Acuerdo 985 Por el cual se aprueba la incorporación del cambio en los límites de generación y absorción de potencia reactiva de las unidades 1 y 2 de la planta de generación Termovalle y la respectiva curva de carga

985

6 Julio, 2017

UNIDAD 1

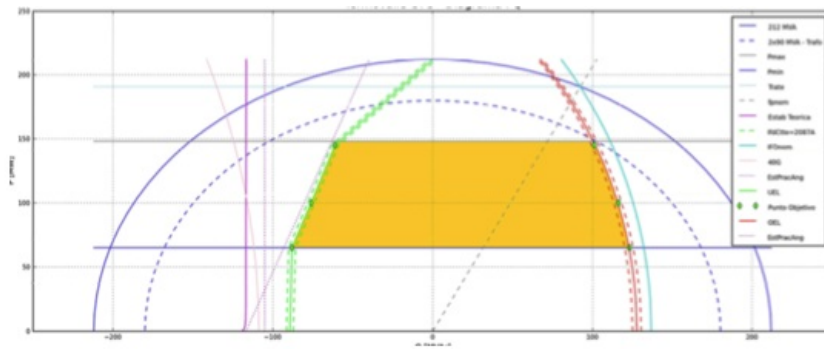
- 1** Aprobar la declaración de una nueva curva operativa de carga de las unidades 1 y 2 de la planta de generación Termovalle, en las que se define la capacidad para entrega y absorción de potencia reactiva de la unidad en función de la potencia activa generada.

Unidad	Parámetro	Valor Actual (*)	Valor Nuevo
Termovalle Unidad 1 Gas (CT)	Cap Gen Reactivos (Mvar) en 65 MW	29.17	123
	Cap Abs Reactivos (Mvar) en 65 MW	-9.72	-88
	Cap Gen Reactivos (Mvar) en 100 MW	29.17	116
	Cap Abs Reactivos (Mvar) en 100 MW	-9.72	-76
	Cap Gen Reactivos (Mvar) en 145 MW	29.17	101
	Cap Abs Reactivos (Mvar) en 145 MW	-9.72	-61

UNIDAD 2

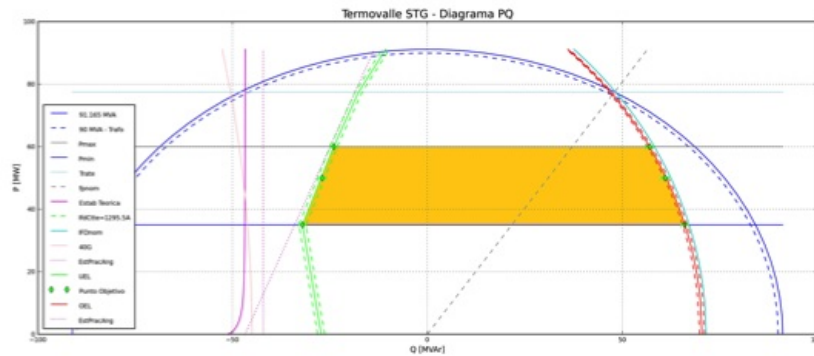
Termovalle Unidad 2 Vapor (ST)	Cap Gen Reactivos (Mvar) en 35 MW	29.17	66
	Cap Abs Reactivos (Mvar) en 35 MW	-9.72	-32
	Cap Gen Reactivos (Mvar) en 50 MW	29.17	61
	Cap Abs Reactivos (Mvar) en 50 MW	-9.72	-27
	Cap Gen Reactivos (Mvar) en 60 MW	29.17	57
	Cap Abs Reactivos (Mvar) en 60 MW	-9.72	-24
